**Commissario Ricostruzione Genova**

**OGGETTO:** Parere reso ai sensi del D.L. n.153 del 17/10/2024, art. 5, in riferimento al “Piano Gestione Materiali di recupero e riutilizzo” approvato e trasmesso dall’Autorità di Sistema Portuale del Mar Ligure Orientale Porti di La Spezia e Marina di Carrara

Il Piano presentato è relativo al progetto di dragaggio del primo lotto funzionale (denominato dal proponente "Lavori Principali") del progetto di dragaggio del Terzo Bacino e del Canale Navigabile del porto della Spezia; tale lotto funzionale riguarda esclusivamente il dragaggio del Terzo Bacino ed è esterno al perimetro di cui al "Progetto di bonifica e successivo escavo dei fondali a radice del molo Fornelli Est, terzo bacino portuale della Spezia", approvato dal Ministero dell'Ambiente in data 16 dicembre 2005. Trattasi di circa 282.000 metri cubi di sedimenti.

Si riporta la localizzazione delle stazioni di monitoraggio di tipo BFM e SAF, come da Figura 6-1 del Piano di Monitoraggio Ambientale.

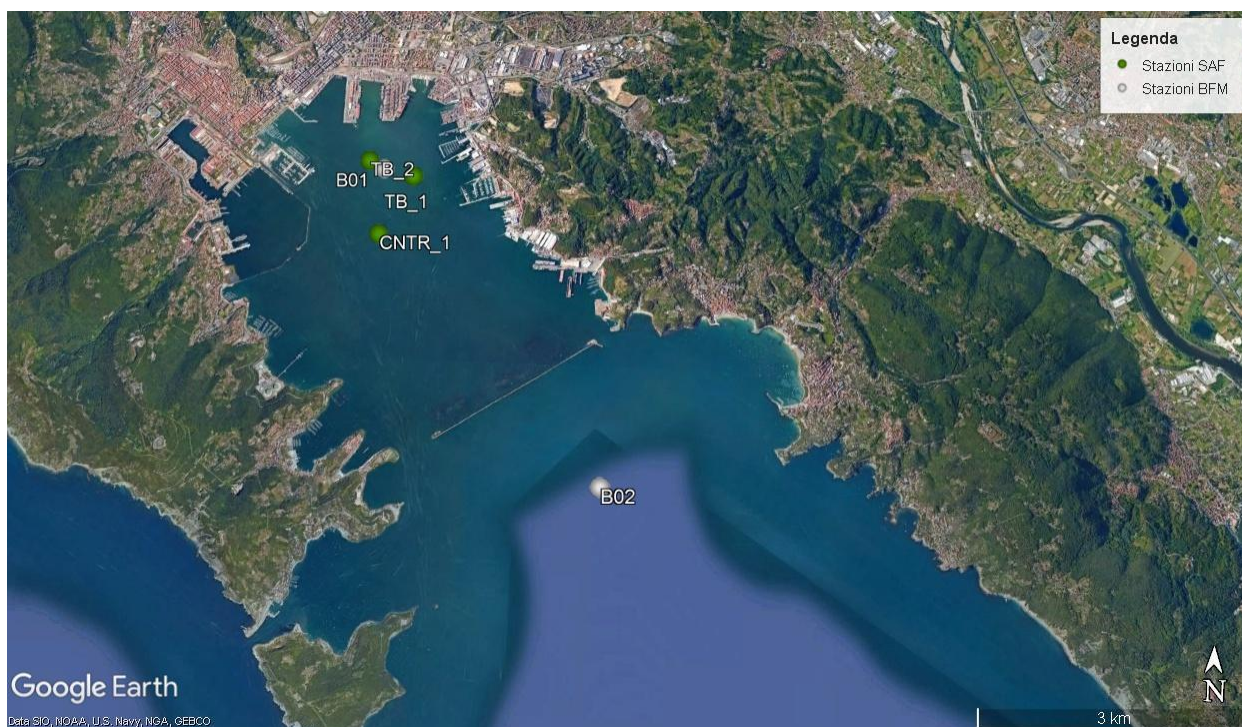
Tuttavia il PMA non definisce con chiarezza il confine tra le diverse tipologie di aree. In particolare si osserva che la boa B01 è localizzata a breve distanza dall'area di dragaggio, lungo la congiungente tra l'area di intervento e la diga foranea, che nel contesto territoriale in esame rappresenta un gradiente crescente di sensibilità ambientale.

La boa B02 è localizzata all'esterno della diga foranea in posizione utile a monitorare il corpo idrico marino-costiero e le acque a specifica destinazione funzionale dedicate alla molluschicoltura.

Se ne deduce che, laddove per la boa B01, si utilizzino le soglie di attenzione per le aree “non sensibili” la propagazione di valori di interesse per i target sensibili risulta esclusivamente a carico delle stazioni mobili operative.

Si ritiene pertanto che il monitoraggio presso le stazioni mobili operative debba prevedere, per ogni campagna eseguita, il monitoraggio dell'area a sud della boa B01 (indicativamente alla latitudine della stazione CNTR\_1), alla quale applicare le soglie per le aree sensibili.

La frequenza di acquisizione prevista per le boe è di 15 minuti; sempre in relazione al ruolo strategico della boa B01 nella percezione predittiva di possibili criticità, si ritiene che la frequenza di acquisizione per tale boa debba essere non superiore a 5 minuti o comunque quella massima consentita dalle caratteristiche tecnologiche, logistiche e operative dell'installazione; si ritiene pertanto opportuno che la frequenza di acquisizione della torbidità presso la boa B01 sia aumentata; nel caso esistano limiti tecnologici o logistici essi andranno adeguatamente motivati. Inoltre l'avaria di questa Boa dovrà prevedere la sospensione dei lavori o la messa in opera di un controllo ad alta frequenza tramite stazioni mobili operative.

3. il monitoraggio presso le stazioni mobili operative dovrà prevedere, per ogni campagna eseguita, il monitoraggio dell'area a sud della boa B01 (indicativamente alla latitudine della stazione CNTR\_1), alla quale applicare le soglie per le aree sensibili;

4. la frequenza di acquisizione per la boa B01 dovrà essere di 5 minuti o comunque quella massima consentita dalle caratteristiche tecnologiche, logistiche e operative dell'installazione; nel caso esistano limiti tecnologici o logistici essi andranno adeguatamente motivati;

5. l'avaria o la non operatività della boa B01 dovrà prevedere la sospensione dei lavori o la messa in opera di un controllo ad alta frequenza tramite stazioni mobili operative.
